※平檜台石垣の解体工事において栗石層の床掘勾配が想定より緩勾配になったことを受け、「床掘勾配の設定方法」の再検討が必要となり、「崩壊しているかどうか」「裏込め材の種類」の視点から下記の4パターンに場合分けをし、床掘勾配の再設定を行った。その結果、裏込材が栗石層である①、③については2021年度第3回委員会で提示した床掘勾配との相違が生じたため、床掘勾配のを再提示を行う。

※「H166-173背面解体案」は2021年度第3回委員会において提示し承認を受けた。しかし、平橋台石垣の解体工事において栗石層の床掘勾配が想定より緩勾配になったことを受け、「床掘勾配の設定方法」の再検討が必要となった。本資料は再検討の結果を踏まえ修正を加えたものである。

石垣の復旧措置(案)について(栗石層の床掘勾配変更)

①「崩壊している」かつ「総栗石」の場合(対象石垣:H167、H168、H173)

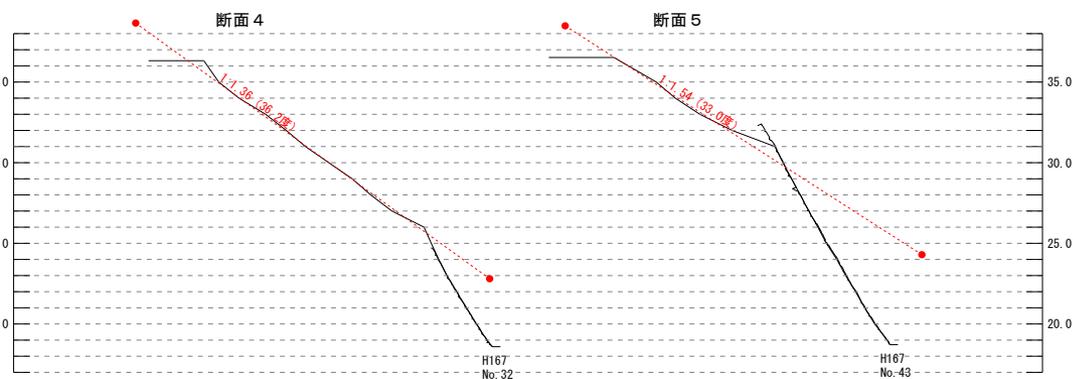
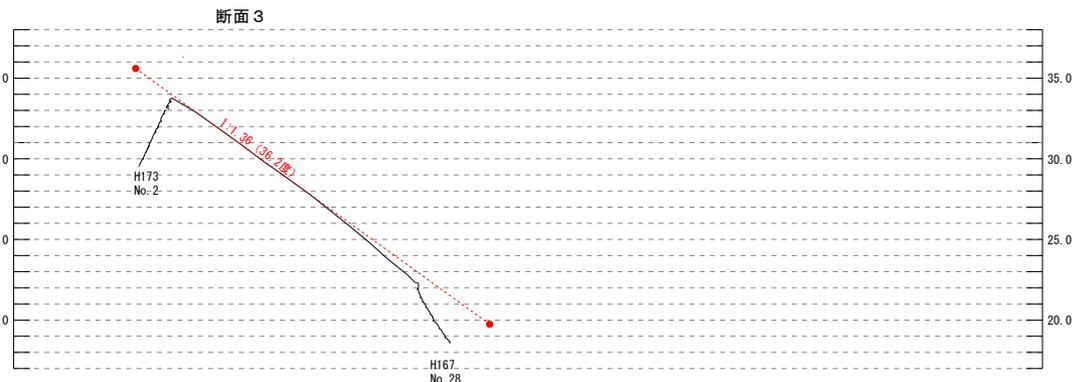
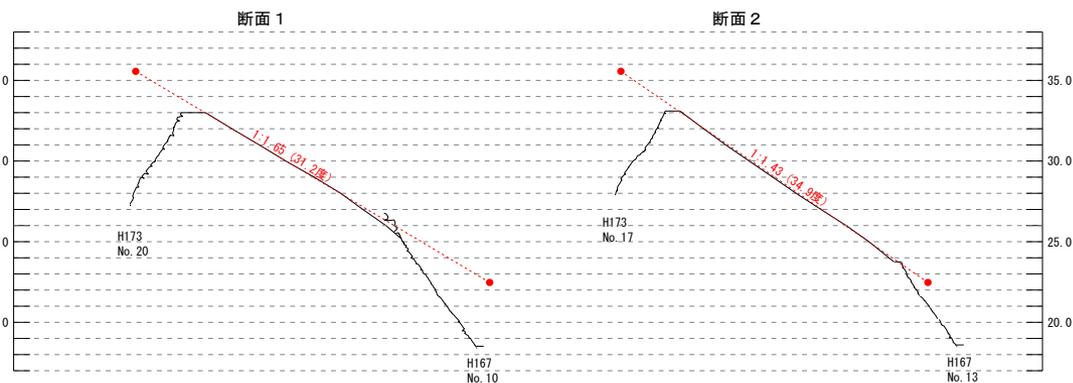
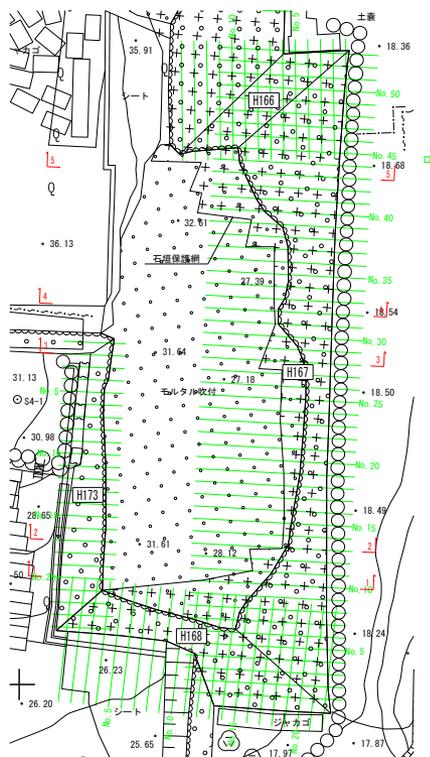
※見直し箇所

H167(下図)のように総栗石の場合、崩壊面は直線的になっている。

この場合、断面図から崩壊角を計測し、「崩壊角＝栗石層が取り得る最大傾斜角」と考え、当該角度を床掘勾配として設定する。(次頁参照)

右図のとおり検討し、栗石層の床掘勾配は【35.0度】に設定する。

- ・被災後写真や解体施工業者へのヒアリングの結果、H167,H168,H173の裏込材は総栗石であったと判断した。
- ・崩壊角を計測したところ、断面1：31.2度、断面2：34.9度、断面3：36.2度、断面4：36.2度、断面5：33.0度であった。
- ・この角度は地震動による崩壊を経た安全率1.0の状態であり、栗石層が取り得る最大傾斜角であると言える。
- ・そこで、本崩壊角を床掘勾配として設定する。
- ・なお、断面1、断面5は出隅箇所で崩壊の程度が小さいため、崩壊角が小さくなっていると判断した。
- ・結果として断面2、断面3、断面4の崩壊角より床掘勾配を【35.0度】に設定する。

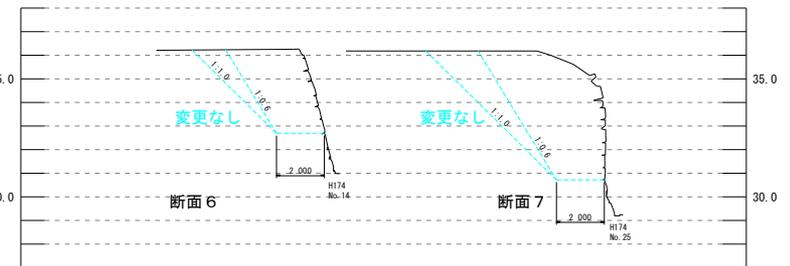
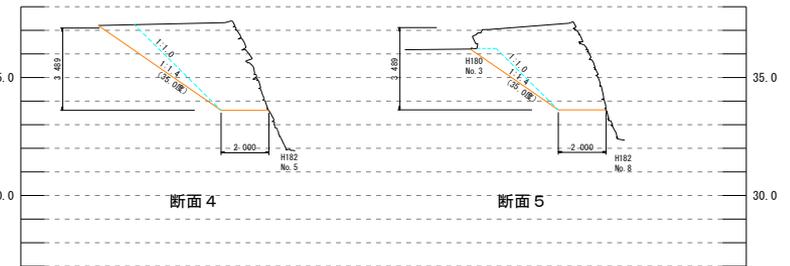
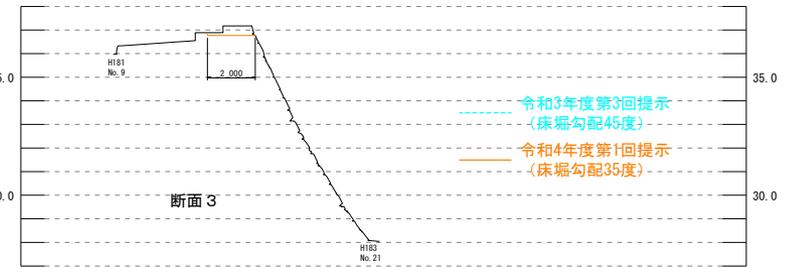
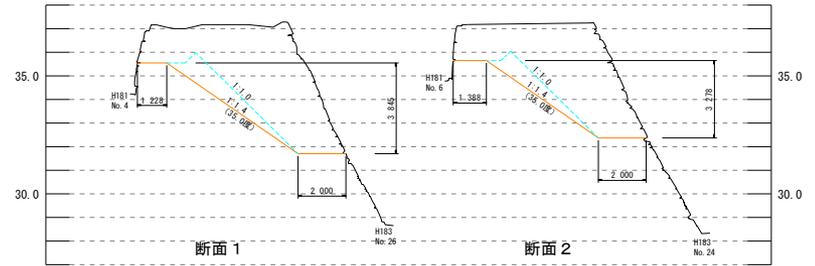
※「H174-183背面解体案」は2021年度第3回委員会において提示し承認を受けた。しかし、平橋台石垣の解体工事において栗石層の床掘勾配が想定より緩勾配になったことを受け、「床掘勾配の設定方法」の再検討が必要となった。本資料は再検討の結果を踏まえ修正を加えたものである。

- 令和3年度第3回提示
(床掘勾配45度)
- 令和4年度第1回提示
(床掘勾配35度)

立面図

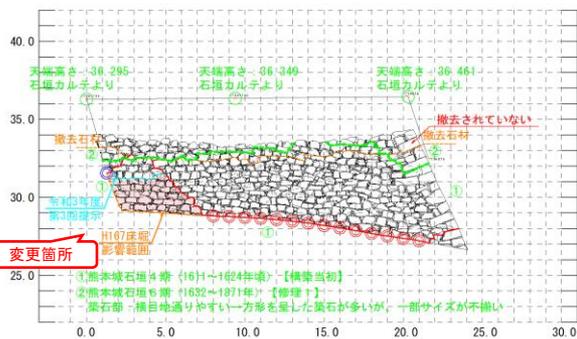
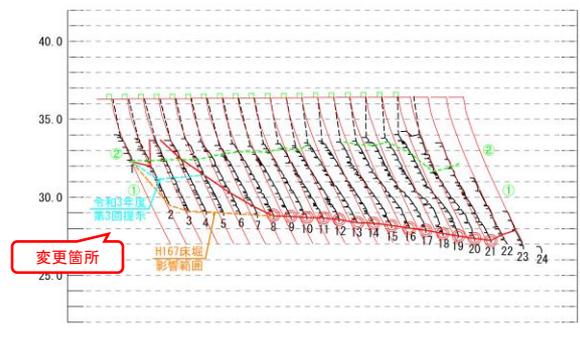
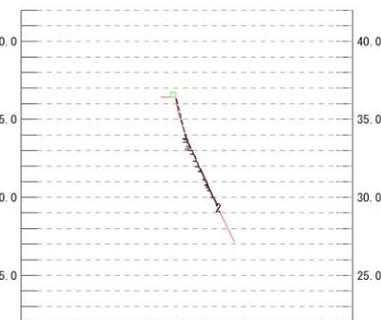
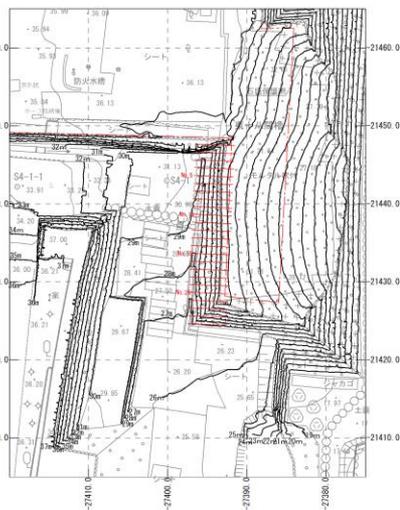
※「H173 東十八間櫓西面」は2021年度第3回委員会において提示し承認を受けた。しかし、H166-173背面解体案の修正を受け、解体範囲の修正が必要になったため、再度提示する。

- ①復旧勾配を縦断面に重ねる。
- ②復旧勾配を元に縦断面上で変状開始位置を定める。(赤二重丸)
- ③変状開始位置を立面図に投影する。
- ④H174の解体範囲に合わせて隅角部の解体位置を定める。(青二重丸)
- ⑤変状開始位置を基準に立面図上に解体範囲を図示する。
※勾配は安全衛生規則第357条に基づいた安全勾配を満足している。
- ⑥立面図上の解体範囲を縦断面上に投影する。

- ①標高29-34 : No. 2を基準勾配とする。
※横断面を確認するとNo. 3以降は変状している可能性があるため、基準勾配としていない。
- ②上記と建物土台を緩やかにすりつける。

立面図

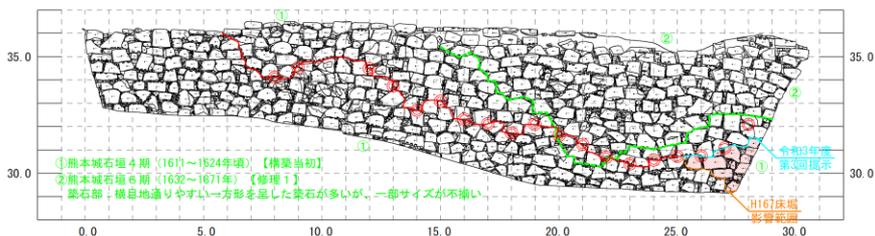
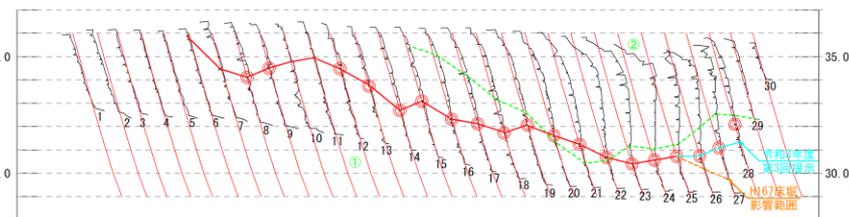
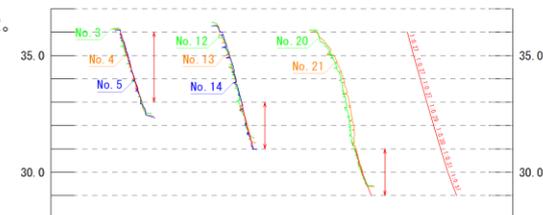
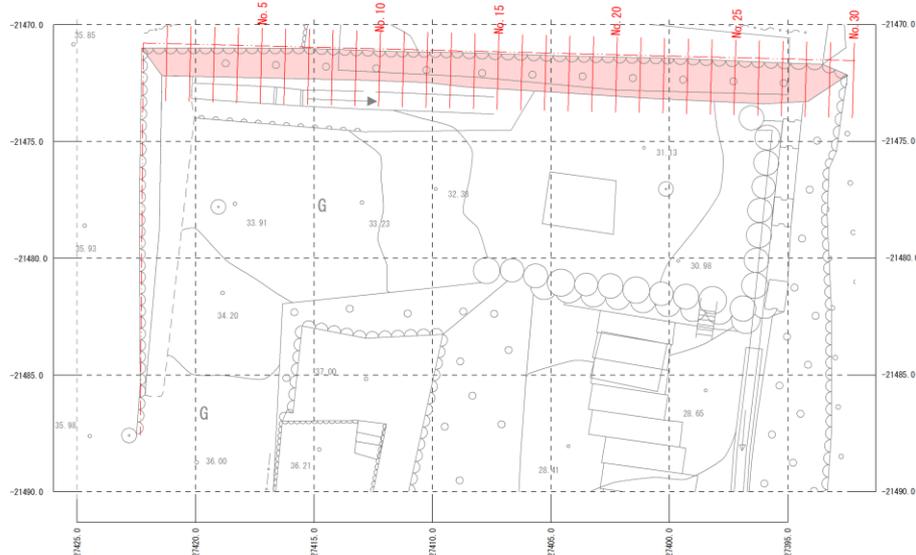
※「H174 東櫓門虎口」は2021年度第3回委員会において提示し承認を受けた。しかし、H166-173背面解体案の修正を受け、解体範囲の修正が必要だったため、再度提示する。

変更箇所

変更箇所

- ①復旧勾配を縦断面に重ねる。
 - ②復旧勾配を元に縦断面上で変状開始位置を定める。(赤二重丸)
 - ③変状開始位置を立面図に投影する。
 - ④立面図上に解体範囲を図示する。
- ※勾配は安全衛生規則第357条に基づいた安全勾配を満足している。
- ⑤立面図上の解体範囲を縦断面上に投影する。

- ①下記のとおり標高毎に基準勾配を設定。
 - > 標高33-37: No. 3~5
 - > 標高31-33: No. 12~14
 - > 標高29-31: No. 20~21
- ②それぞれの復旧勾配を設定し合成。
